改善箇所説明図

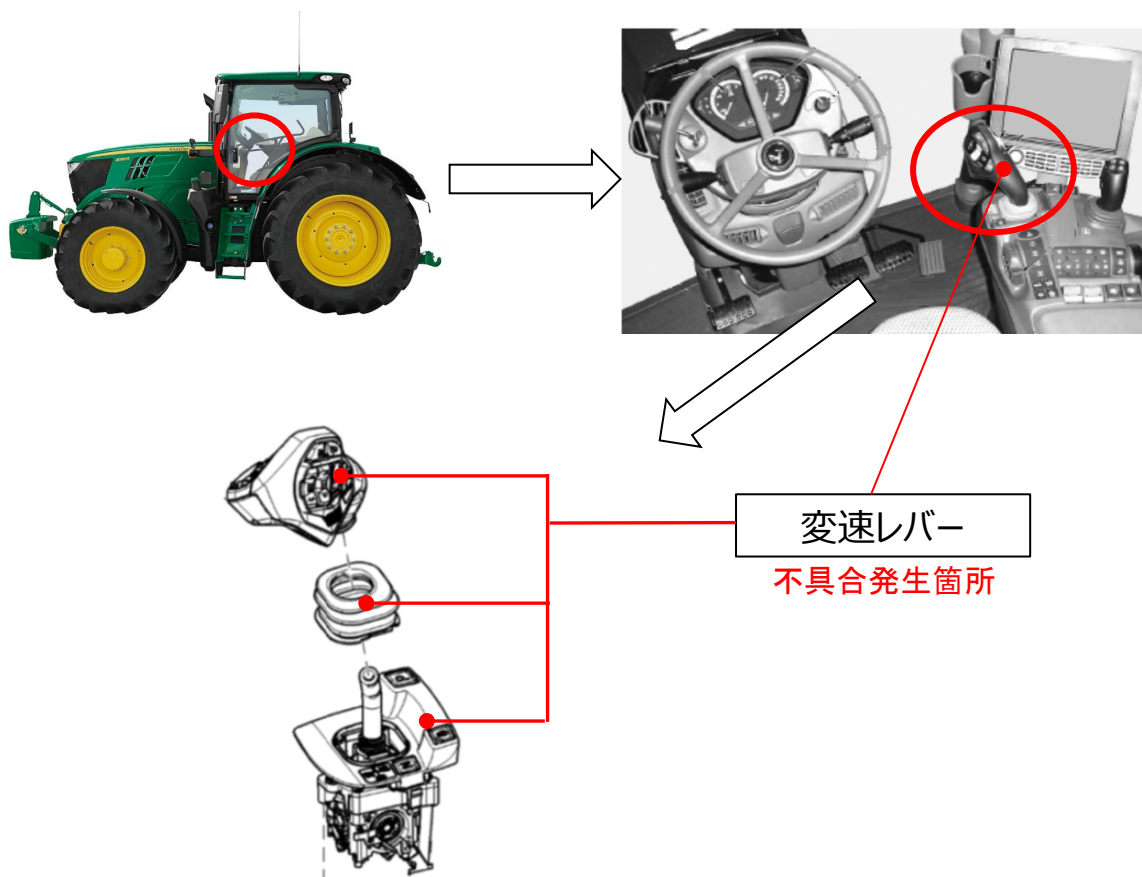
不具合発生箇所

農耕トラクタの変速レバーにおいて、レバー内の部品が不適切なため、低速域(0~2km/h)で終端まで強く操作したとき、間違った走行コマンドを認識することがある。そのため、最悪の場合、トラクタが意図した方向とは異なる方向に動くおそれがある。

改善内容

全車両、変速レバーを良品に交換する。

は交換部品を示す。
